Ardon, le 27 janvier 2012.  
Lettre recommandée avec accusé de réception.

<b>DESTINATAIRES:</b>	Correspondants Locaux de Matéiovigilance. ↳ Diffusion à réaliser pour information auprès : du Directeur de l'Etablissement de Santé, de tous les utilisateurs, du personnel en charge de l'entretien et de la maintenance.
<b>DISPOSITIFS MEDICAUX CONCERNES:</b>	Ventilateurs SERVO-i et SERVO-s avec les numéros de série suivants : <ul style="list-style-type: none"><li>▪ SERVO-i : de 56001 à 58411</li><li>▪ SERVO-s : de 19841 à 21664</li></ul>
<b>OBJET:</b>	Risque de décharge électrique issue de l'alimentation AC/DC, lors d'une opération de maintenance du ventilateur.

Division MAQUET CRITICAL CARE.

- Nouvelle génération de carte d'alimentation AC/DC -

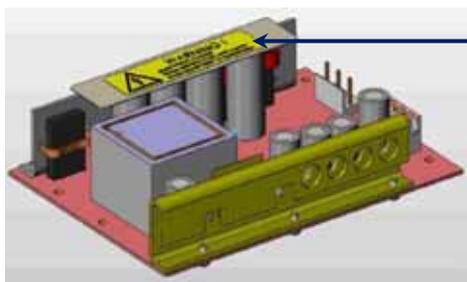
Dans le but d'élargir certaines spécifications, les cartes d'alimentation AC/DC desSERVO-i (64 49 800 Rev 07) et SERVO-s (66 40 648 Rev 05) ont été modifiées afin que le dissipateur thermique ne puisse plus conduire de hautes tensions. Ce changement a permis le retrait d'un capot de protection existant et de son étiquette d'avertissement associée.

Cependantil a été observé, qu'en l'absence du capot, l'intervenant pouvait toujours être exposé à certaines hautes tensions contenues notamment dans 4 condensateurs.

MAQUET CRITICAL CARE AB a alors déterminé qu'une protection associée à une étiquette d'avertissement devait être remise en place sur la nouvelle génération de cartes.

Nouvelle protection avec étiquette d'avertissement.

Les cartes d'alimentation AC/DC de SERVO-i (64 49 800 Rev 07) et SERVO-s(66 40 648 Rev 05)vont ainsi faire l'objet d'une mise à jour.

Par conséquent, nous prendrons prochainement contact avec votre Service Biomédicalafin de planifier une intervention technique MAQUET pour l'installation de la nouvelle protection sur les alimentations AC/DC concernées :
